改善箇所説明図

(代表機種 WA380-6 の例)

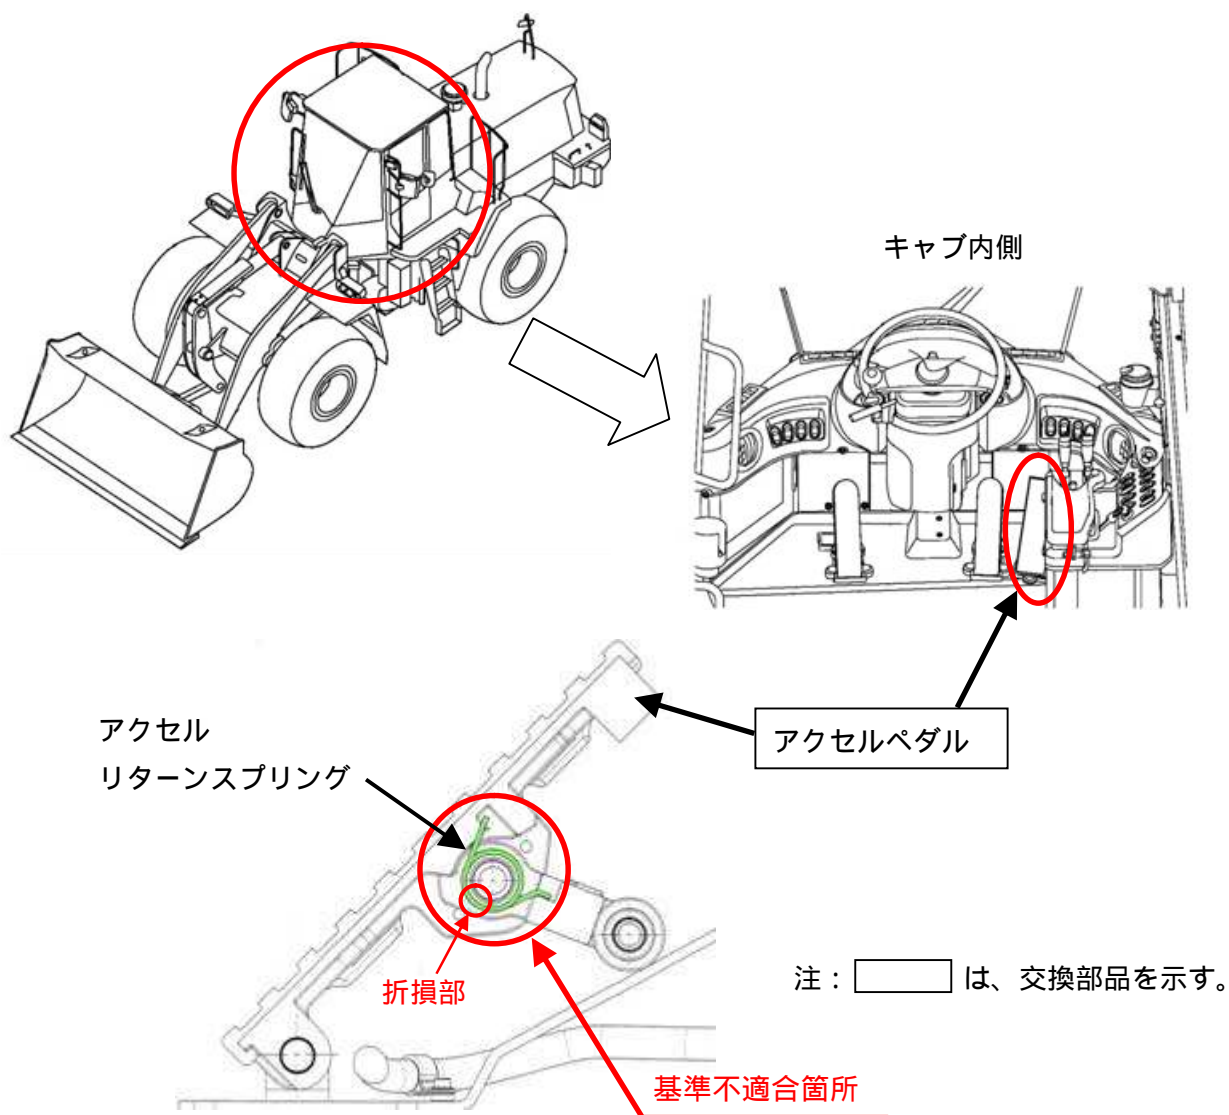
アクセルペダルに備えられている、アクセルリターンスプリングにおいて、製造工程が不適切なため、強度が不足しているものがある。そのため、そのままの状態で使用を続けると、当該スプリングが折損し、最悪の場合、アクセルペダルが戻らなくなるおそれがある。

改善措置の内容： 全車両、アクセルペダルを対策品に交換する。

識別： アクセルペダルに黄色ペイントを塗布する。
